SPRAWOZDANIE

OCENA STANU NAWIERZCHNI DROGOWYCH

1. Nazwa ulicy: **ulica Gorzowska Etap I, Kostrzyn nad Odrą.**
2. Usterki/uszkodzenia oraz ich przyczyny.

Zdjęcie nr 3

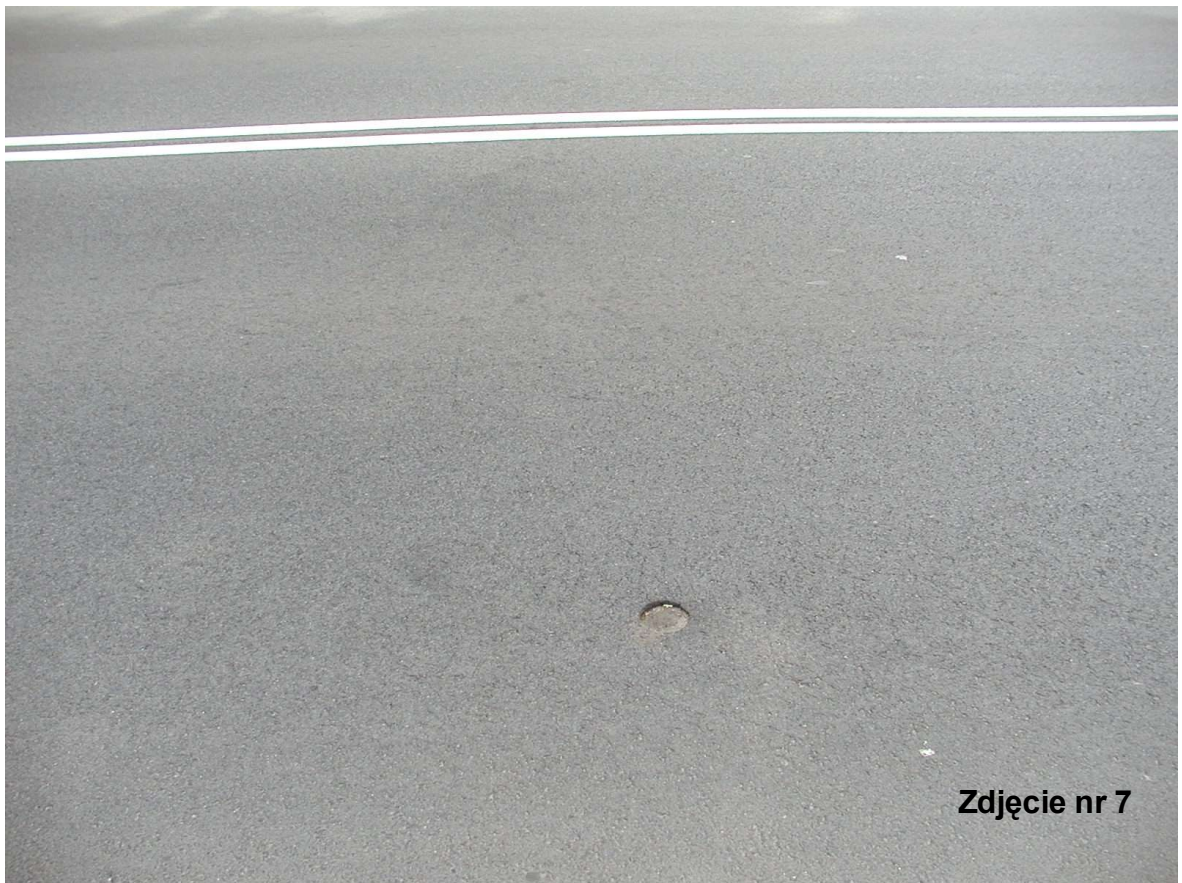
POZYCJA	USTERKI/USZKODZENIA	PRZYCZYNY	NR ZDJĘCIA
JEZDNIA	Pęknięcie poprzeczne w nawierzchni jezdni.	Regularność pęknięcia wskazuje na odbicie w warstwach bitumicznych nieciągłości podbudowy.	1
	Uskok w nawierzchni jezdni pomiędzy I a II etapem realizacji.	Niewłaściwe dopasowanie rzędnych nawierzchni jezdni obu etapów realizacji. Próba zmniejszenia uskoku nie przyniosła pożądanego efektu, ponieważ została wykonana na zbyt krótkim odcinku.	9,10
	Ubytek w nawierzchni jezdni w sąsiedztwie wpustu ulicznego.	Próba wyfrezowania małego fragmentu nawierzchni celem poprawienia pochylenia nawierzchni i lepszego spływu wody do wpustu ulicznego.	2
	Niewłaściwie wykonane połączenie nawierzchni drogi głównej z drogą boczną.	Nieestetyczne wykonanie styków nawierzchni drogi głównej z droga	3, 13, 22, 24

Zdjęcie nr 9

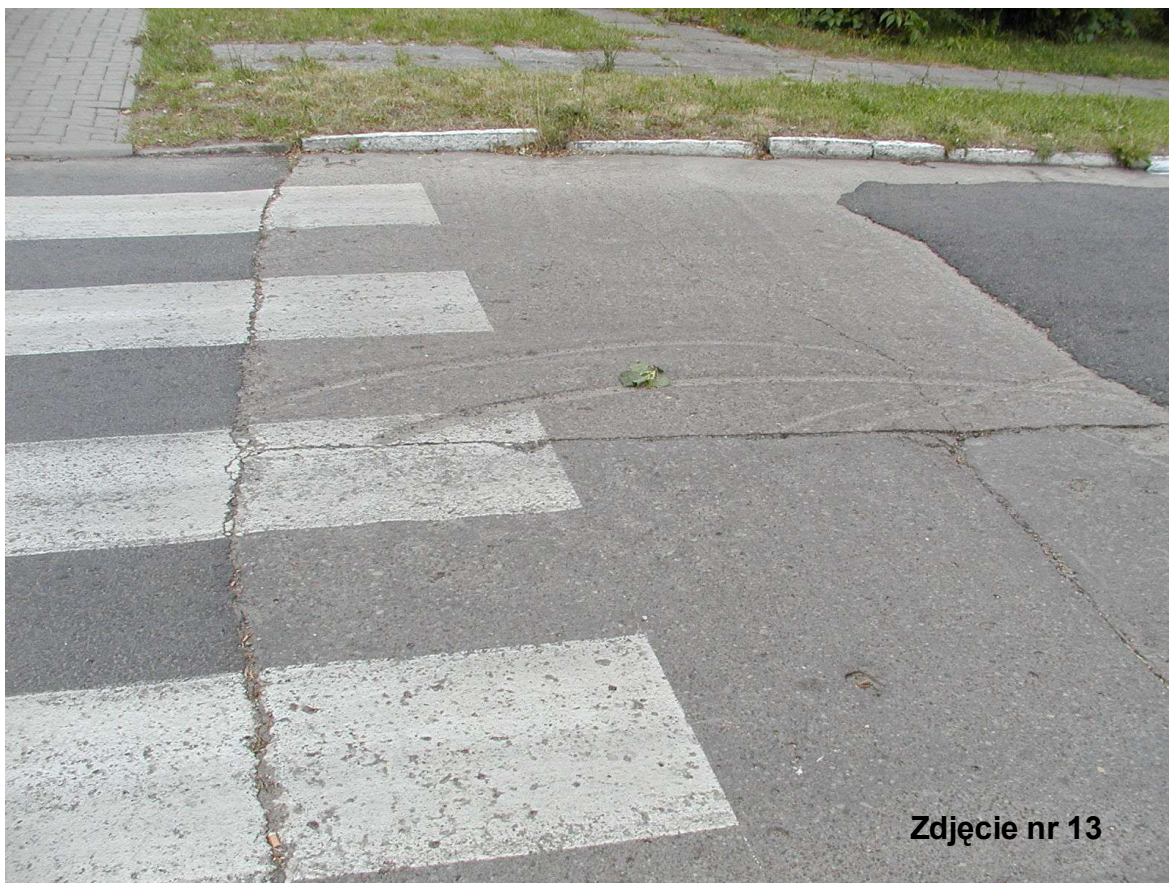
POZYCJA	USTERKI/USZKODZENIA	PRZYCZYNY	NR ZDJĘCIA
	Zapadlisko w nawierzchni jezdni z kostki kamiennej na przejściu dla pieszych.	boczną. Prawdopodobna przyczyna złe zagęszczenie podbudowy.	4
	Szczelina pomiędzy nawierzchnią bitumiczną a krawężnikiem.	Brak należytego uszczelnienia pomiędzy krawężnikiem a nawierzchnią bitumiczną.	11
KRAWĘŻNIKI	Ubytki w krawężnikach wysokich w jezdni i na chodniku.	Prawdopodobne uszkodzenia mechaniczne.	8, 17, 25
CHODNIK	Nawierzchnia chodnika wyraźnie obniżona wzdłuż obrzeży betonowych.	Prawdopodobną przyczyną jest ruch pojazdów mechanicznych.	14
ZJAZDY	Niewłaściwe połączenie nawierzchni z istniejącą nawierzchnią.	Złe wykonawstwo.	26
URZĄDZENIA OBCE	Ubytki w nawierzchni jezdni spowodowane pobieraniem prób.	Złe wykonawstwo.	7,20
	Uskok pomiędzy nawierzchnią chodnika a studnią telekomunikacyjną.	Złe wykonawstwo.	16
	Uskoki w nawierzchni spowodowane niewłaściwym osadzeniem obudowy zaworów wodociągowych.	Złe wykonawstwo.	18,21
